ZP.271.2.78.11.2020

Dot. postępowania o udzielenia zamówienia publicznego nr **ZP.271.2.78.2020** na: „**Budowa energoefektywnego przedszkola w Regułach**”

Zamawiający – Gmina Michałowice informuje, że na podstawie art. 38 ust. 1 ustawy z dnia 29 stycznia 2004 r. Prawo zamówień publicznych (*Dz.U. z 2019 r., poz. 1843 ze zm.*) udziela odpowiedzi na pytania, które zostały złożone do ww. postępowania.

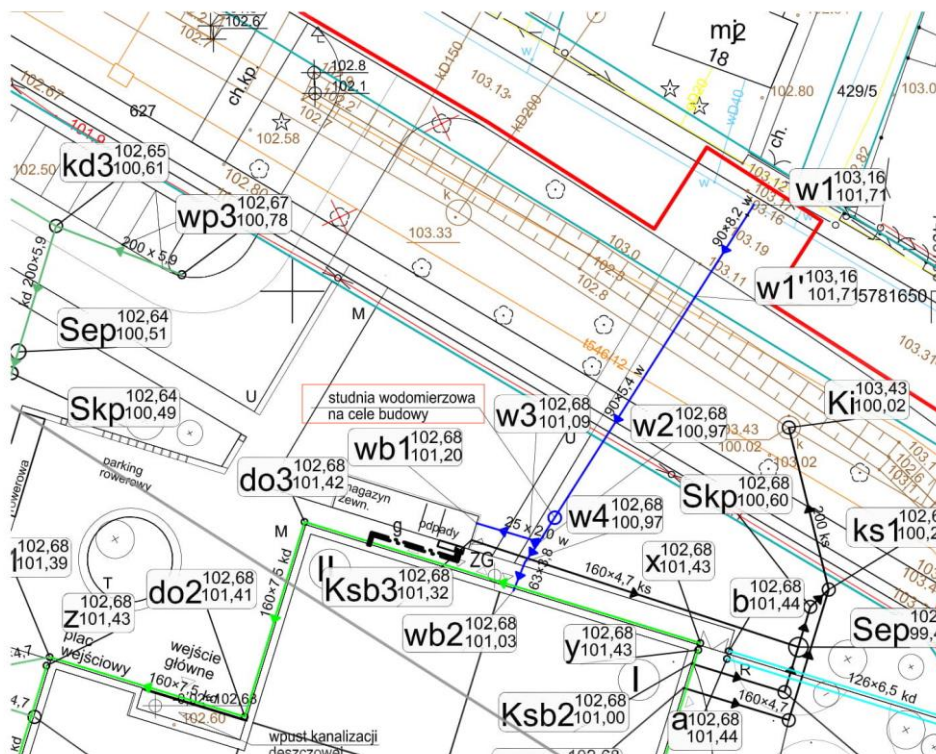
W nawiązaniu do zapisu, § 5 ust. 1 - uprzejmie prosimy o wskazanie na rysunku PZT ewentualnych miejsc poboru mediów (energii elektrycznej, wody, kanalizacji, energii cieplnej) dla potrzeb niniejszej inwestycji,

Elektryka: Miejsce wpięcia do sieci energetyki zawodowej – ZK w zakresie energetyki.

Lokalizacja ZK uzgodniona z PGE

Wod-kan: Studnia wodomierzowa na cele budowy została zaznaczona na planie uzbrojenia terenu, w części dotyczącej przyłączy. Ścieki sanitarne należy odprowadzać przez zaprojektowane i wykonane przyłączy kanalizacji sanitarnej.

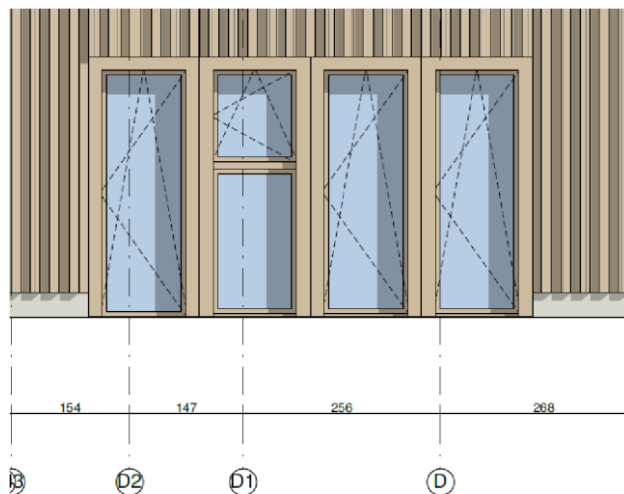
Dotyczy ścian szklanych: S.03, S.05, S0.6. Prosimy o informację czy wyżej wymienione ściany szklane mają zostać wykonane w odporności ogniowej. Na rzucie architektonicznym oznaczone są jako ściany EI 15, natomiast w zestawieniu ścian szklanych dane ściany zostały opisane jako bez odporności.

Ww. ściany szklane powinny posiadać odporność ogniową EI 15.

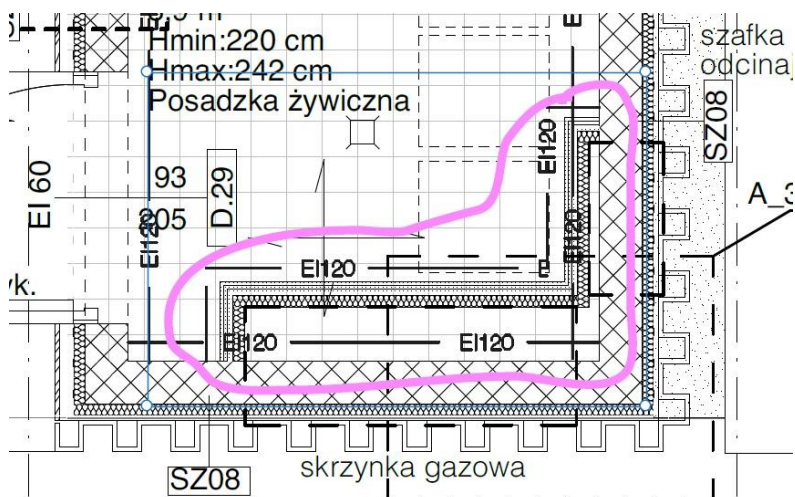
Prosimy o informację jakiej wysokości mają być płyty ścianek HPL kabin WC, gdyż wg przedmiaru „MOC Architekci_budynek przedszkola_REGUŁY_PW_roboty_budowlane – PRZEDMIAR.pdf” mają one wysokość 2,15m, natomiast wg detalu „A_603_05 łazienki 0.03,06,11,18,21,26-widok B” wysokość 1,5m.

Wysokość ścianek HPL pomiędzy kabinami WC wynosi 135 cm. Ścianki powinny być zamontowane 15 cm powyżej poziomu posadzki, z czego wynika wysokość górnej krawędzi ścianki równa 150 cm (zgodnie z rysunkiem A_603_05).
